**TSI 04/2020**

**Zylinderkopfdichtung 867.700**

Renault | Nissan | Mercedes-Benz | R9M | OM626

## Änderung am Erscheinungsbild

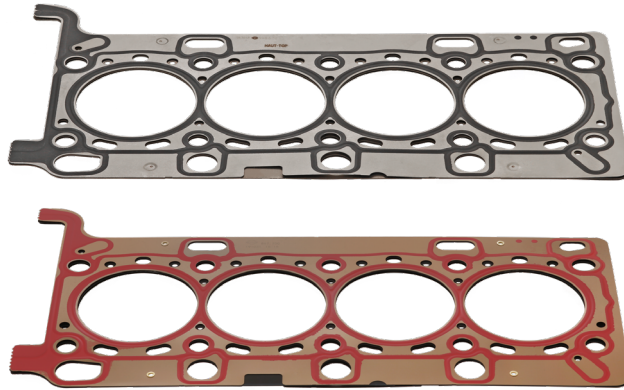
Im Zug der technischen Weiterentwicklung der Zylinderkopfdichtung 867.700 wurde eine Optimierung an zwei Stellen der Dichtung erreicht. Die Farbe der Sickenbeschichtung wurde vom bisherigen Schwarz mit Rot ausgetauscht und ist verbunden mit einer höheren Temperaturbeständigkeit.

Darüber hinaus wurde die Verbindung der einzelnen Metalllagen geändert. Die nicht mehr produzierte Dichtung mit Artikelnummer 598.670 wurde mit vier Schweißpunkten verbunden. Bei der nachfolgenden Dichtung mit Artikelnummer 867.700 sind die Metalllagen nun durch Nieten fest miteinander verbunden. Grundsätzlich ändert sich dadurch beim Einbau der Zylinderkopfdichtung nichts.

Die Art der Verbindung hat keinen Einfluss auf die Funktionen Gasdichte und Flüssigkeitsdichte der Zylinderkopfdichtung.

Trotz der deutlichen Änderungen bleibt die Original-Teilenummer bestehen.
